PORT DE BANDOL

TRAVAUX DE RÉAMÉNAGEMENT ET DE MODERNISATION
DU PORT DE BANDOL

ADDENDUM EN RÉPONSE A L'AVIS DE LA MRAE

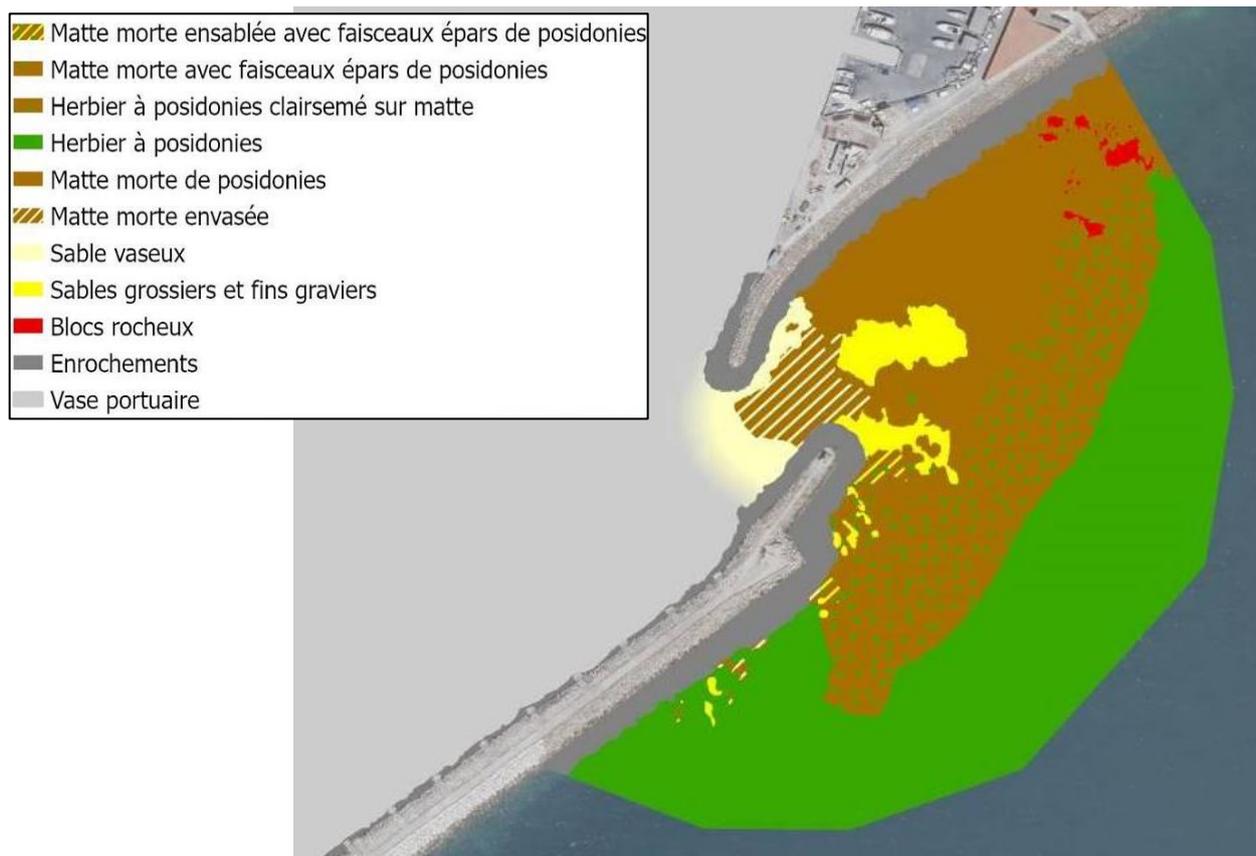
La MRAE n'a pas d'observation sur la cartographie des habitats et l'évaluation des enjeux écologiques. Elle regrette toutefois qu'une carte de synthèse des niveaux d'enjeux locaux de conservation, permettant de faciliter la visualisation des secteurs les plus sensibles, ne soit pas présentée.

Sur la base de l'extrait de la cartographie des habitats marins présentés ci-après, les enjeux locaux de conservations peuvent être synthétisés ainsi :

Par ailleurs, la période des reconnaissances sous-marines (novembre) n'est pas la plus propice pour les investigations sous-marines de faune et de flore. Certaines espèces faunistiques peuvent être cachées et les phanérogames comme la Cymodocée sont rarement visibles en raison de leur perte foliaire avant l'hiver.

Galatea réalise des relevés de Cymodocée de mars à novembre dans la région depuis plusieurs années, confirmant la visibilité de cette espèce à cette période. Elle n'a pas été observée sur la zone cartographiée aux abords du projet mais elle est potentiellement présente plus au nord de la baie vers la Reppe.

Un suivi de la vitalité des Posidonies est prévu avant le démarrage des travaux, sur une station proche de l'entrée du port, à la saison la plus favorable (printemps-été). L'inventaire des espèces pourra être actualisé à ce moment-là, en complément de ce suivi.
